Verlag huishoudelijke elektrische installatie op laagspanning en zeer lage spanning

Referentie: 008-20260415-01	Datum controle: 15/04/2026
Keurder: 008

Eigenaar:	Taeymans Dirk	EAN-code:	Onbekend
Adres installatie:	Kraikant 16, 3221 - Nieuwrode	Nummer teller(s):	43393389-96
		Distributienetbeheerder installatie:	Fluvius
Datum uitvoering installatie:	<input checked="" type="checkbox"/> Vóór 01/10/1981 <input type="checkbox"/> Tussen 01/10/1981 en 01/06/2020 <input type="checkbox"/> Vanaf 01/06/2020		
Type:	<input checked="" type="checkbox"/> Wooneenheid <input type="checkbox"/> Niet-huishoudelijk <input type="checkbox"/> PV <input type="checkbox"/> Batterij <input type="checkbox"/> Laadpaal

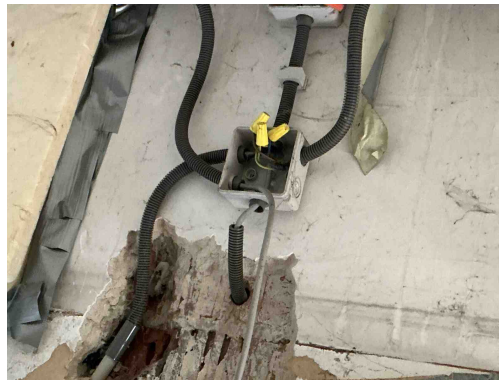
C21 - Het gebruik van geleiders van het type VOB, zonder bijkomende afscherming is niet toegestaan (Boek 1: 5.2.9.6).
Opmerking: Oa garage, salon, zolder,....

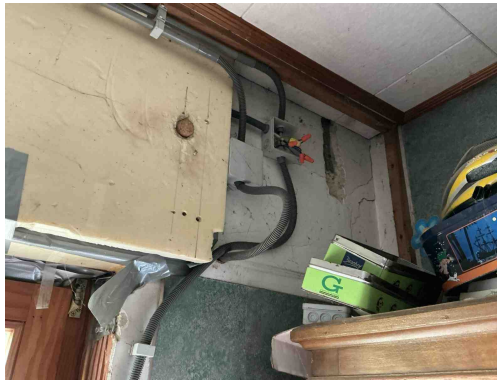
C21 - Het gebruik van geleiders van het type VOB, zonder bijkomende afscherming is niet toegestaan (Boek 1: 5.2.9.6).
Opmerking: Oa garage, salon, zolder,....

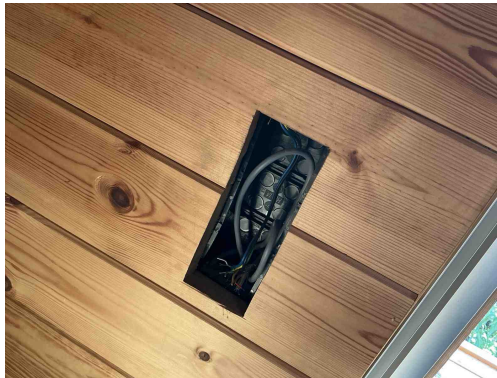
C21 - Het gebruik van geleiders van het type VOB, zonder bijkomende afscherming is niet toegestaan (Boek 1: 5.2.9.6).
Opmerking: Oa garage, salon, zolder,....

C13 - Onvoldoende bevestiging van de leiding(en) (Boek 1: 5.2.9.5).
Opmerking: Oa salon, zolder, zolder trap

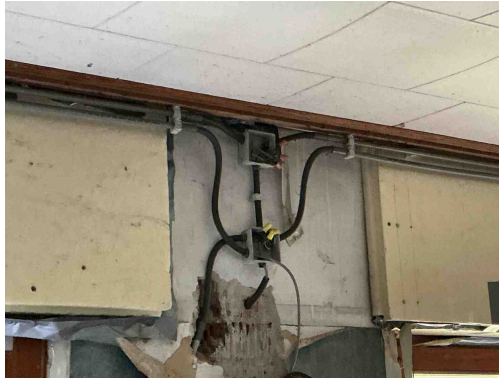
C21 - Het gebruik van geleiders van het type VOB, zonder bijkomende afscherming is niet toegestaan (Boek 1: 5.2.9.6).
Opmerking: Oa garage, salon, zolder,....

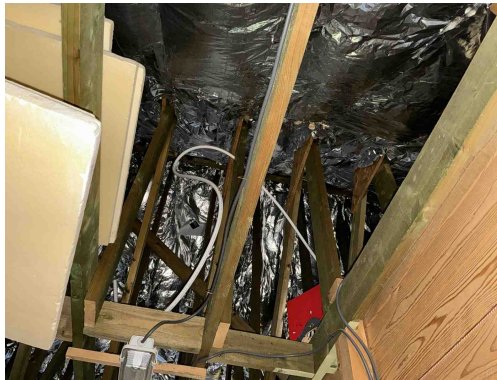
T23 - Het elektrisch materiaal is beschadigd. (Boek 1: 1.4.1.3).

Opmerking: Oa bord 1 automaat aansluitpunt

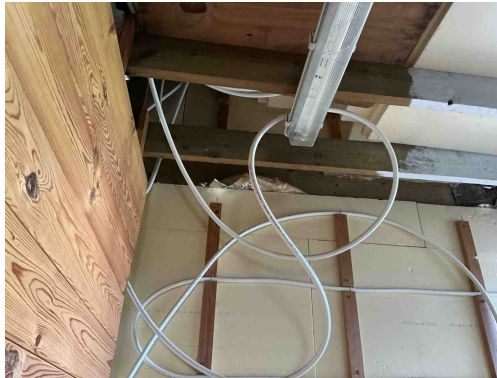
C13 - Onvoldoende bevestiging van de leiding(en) (Boek 1: 5.2.9.5).
Opmerking: Oa salon, zolder, zolder trap

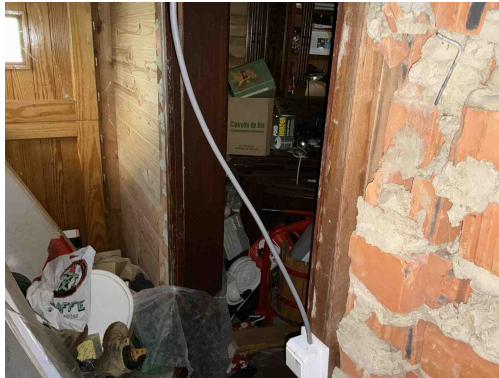
C13 - Onvoldoende bevestiging van de leiding(en) (Boek 1: 5.2.9.5).
Opmerking: Oa salon, zolder, zolder trap

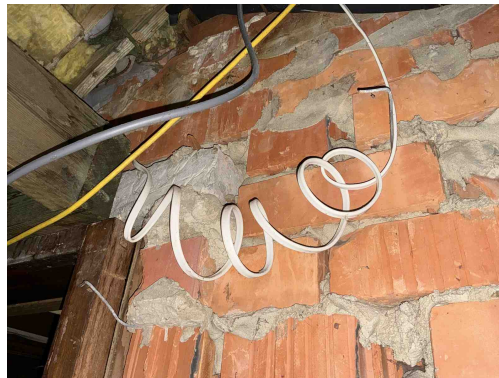
C13 - Onvoldoende bevestiging van de leiding(en) (Boek 1: 5.2.9.5).
Opmerking: Oa salon, zolder, zolder trap

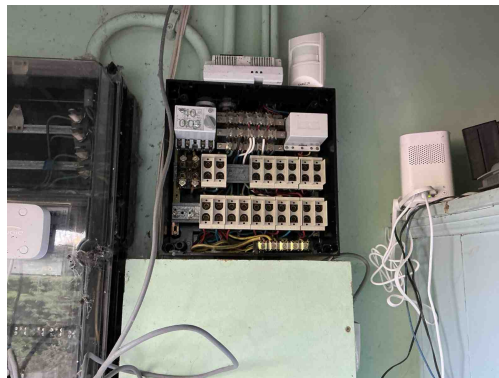
C38 - Het gebruikte kabeltype (snoerkabel) voldoet niet aan de specificaties die van toepassing zijn op voedingsleidingen voor vaste installatie (Boek 1: 1.4.2.1, 5.2.6.2).

Opmerking: Oa zolder trap
